Семьдесят восьмая сессия

Женева, 16–19 сентября 2014 года

**Предложение по поправкам к Правилам № 78
(единообразные предписания, касающиеся
официального утверждения транспортных средств
категорий L₁, L₂, L₃, L₄ и L₅ в отношении торможения)**

**Представлено экспертом от Международной ассоциации
заводов–изготовителей мотоциклов***

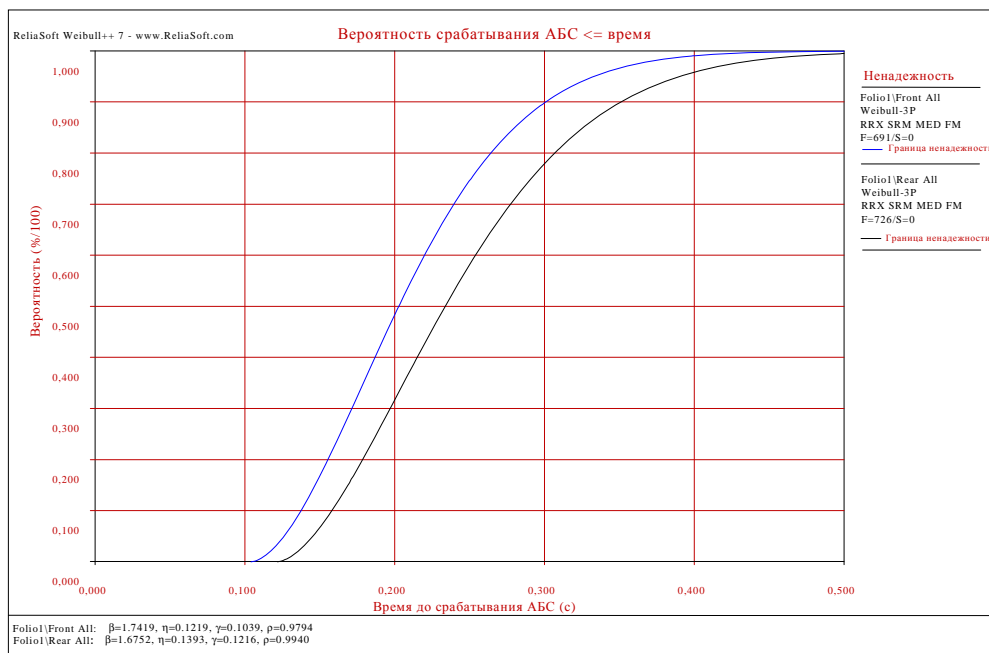
- a) -----
 - b) -----"
3. Поскольку слова "в пункте 8.2 приложения 3" приводятся в пункте 8.1.4, выражается опасение по поводу того, что пользователи могут пропустить предусмотренные в нем требования в случае перехода от пункта 5.1.4 к пункту 8.2 приложения 3.
4. В этом случае определенные в пункте 8.1 объективные параметры проведения испытания системы стояночного тормоза могут быть не приняты во внимание и существует также вероятность того, что категории L₁ и L₃ будут ошибочно отнесены к категориям транспортных средств, на которых проводится испытание системы стояночного тормоза.
5. Цель настоящего предложения состоит в исключении возможности такого недопонимания.
6. В пункте 5.2.6 ("Испытание системы стояночного тормоза") раздела "Изложение технических принципов и обоснования" ГТП № 3 ООН указано следующее:

- b) Содержащееся в пункте 8.2 b) приложения 3 предписание в отношении уклона является недостаточным.

Заданный для проведения испытания уклон **испытательной поверхности должен составлять 18%, а эта поверхность должна быть сухой и чистой** и не должна деформироваться под весом транспортного средства".
